INSTITUTO DO PATRIMÔNIO HISTÓRICO E ARTÍSTICO NACIONAL

PARECER TÉCNICO N.º 48/2018

Nome Interessado					Identificação do Bem						
Departamento de Estradas de Rodagem do Distrito Federal (DER-DF)					Conjunto Urbanístico de Brasília						
Nº Processo Administrativo					Endereço do Bem						
01551.000071/2018-76					Galeria dos Estados - Eixo Rodoviário Sul, entre os setores Comercial Sul (SCS) e Bancário Sul (SBS)						
Endereço do Interessado					Procedência						
SAM, bloco C, setores complementares (Ed. Sede do DER-DF)					Solicitação requerente						
Telefone		Município/UF			Regularização						
61 3111 5509		Brasília/DF			X Solicitação Governo do Distrito Federal						
Quadra nº		Setor		Cod. Id. do Bem		Motivo Solicitação					
[[INSERIR]]		[[INSERIR]]		[[INSERIR]][[INSERIR]]		Informação Básica			Reforma Simplificada		
Uso Atual do Imóvel					Consulta Prévia			X		Reformas ou Construções novas	
Residencial		Religioso		Educativa		Eq. Publicit./ Sinalização			Obras de Restauração

Proposta para obra de paisagismo e engenharia, visando ao tratamento da área pública sob o viaduto e à recuperação estrutural do viaduto da Galeria dos Estados, incluindo:

Fig. 1 - Estudo preliminar de paisagismo para as áreas adjacentes e sob o viaduto, denominada "Praça dos Estados", apresentada por DER-DF e Novacap (anexo ao recurso à decisão anterior do Iphan-DF)

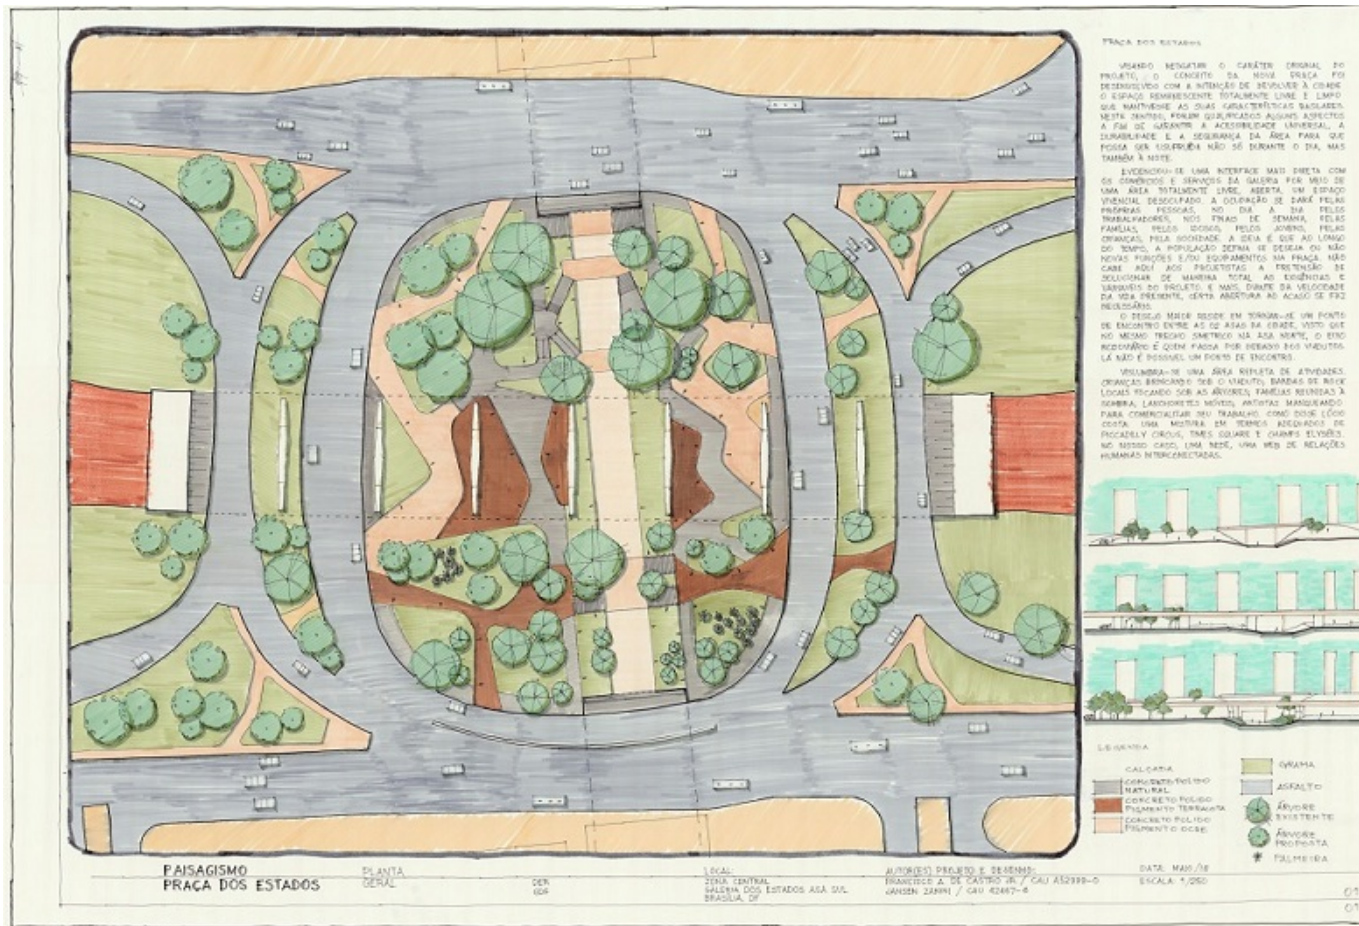
Nesse sentido, a apresentação, pelo GDF, de um estudo preliminar global - com tratamento paisagístico para toda a área adjacente e sob o viaduto - representa um avanço na direção de garantir e potencializar a vocação urbana da área: a circulação e o encontro de pessoas. A proposta atual (0475881 e figura 1, neste parecer) é mais abrangente que o projeto anterior de paisagismo para a mesma área - os estudos PSG 046/18 (0422487) e "Reforma com acréscimo de área - Galeria dos Estados - Novacap" (0422450), tratadas no Processo SEI nº 01551.000168/2018-89. Se levada a cabo (desenvolvida na forma de projeto executivo e implantada), a proposta da figura 1 poderá minimizar o impacto negativo do acréscimo dos pilares. Reconhecemos que esse estudo, se implantado em sua totalidade, incluindo iluminação pública, pode proporcionar àquele espaço público melhores condições de utilização e apropriação pela população do que a aquela área, atualmente degradada, é capaz de oferecer. Reiteramos, outrossim, que do ponto de vista das possibilidades de apropriação popular daquele espaço, a presença de atividades comerciais nos parece ser benéfica, no sentido de oferecer opções de pontos de alimentação e lazer (como, aliás, é confirmado pela proposta do DER, que encaminhou, para subsidiar seus argumentos, imagens de festas/eventos que ocorriam no local). Por essa razão, no desenvolvimento da proposta, seu retorno poderá ser considerado.

Assim, no intuito de contribuir para o desenvolvimento do projeto paisagístico para as áreas sob o viaduto, sugerimos as seguintes diretrizes:

- eleger áreas prioritárias de estar, nas partes da praça adjacentes ao eixo principal da Galeria dos Estados, a fim de tratá-las para essa função (com mobiliário, iluminação pública etc.);
- atender as normas de acessibilidade, no tratamento desses espaços de estar;
- elaborar um projeto eficiente de iluminação pública (sobretudo nas áreas sob o viaduto, que tendem a gerar pontos de sombra extensos, dada as dimensões dos pilares);
- coordenar a discussão sobre o eventual retorno de atividades comerciais à área, relacionando-a à discussão mais ampla sobre alternativas para os setores centrais, considerando sua capacidade, hoje ociosa, de agregar novos usos atrativos de pessoas.

Dado o exposto, considerando o rito previsto na Portaria nº 420/2010, na condição de autores do parecer inicial, **acatamos o recurso** apresentado pelo DER-DF, reconsiderando nossa posição anterior, **desde que** a solução estrutural apresentada para o viaduto seja vinculada ao desenvolvimento e implantação do projeto paisagístico para a totalidade da área, apresentado em etapa de estudo preliminar (reproduzido na figura 1 deste parecer).

- X - aprovada a proposta de recuperação estrutural do viaduto;
 - aprovado o desenvolvimento do anteprojeto de paisagismo (fig. 1)
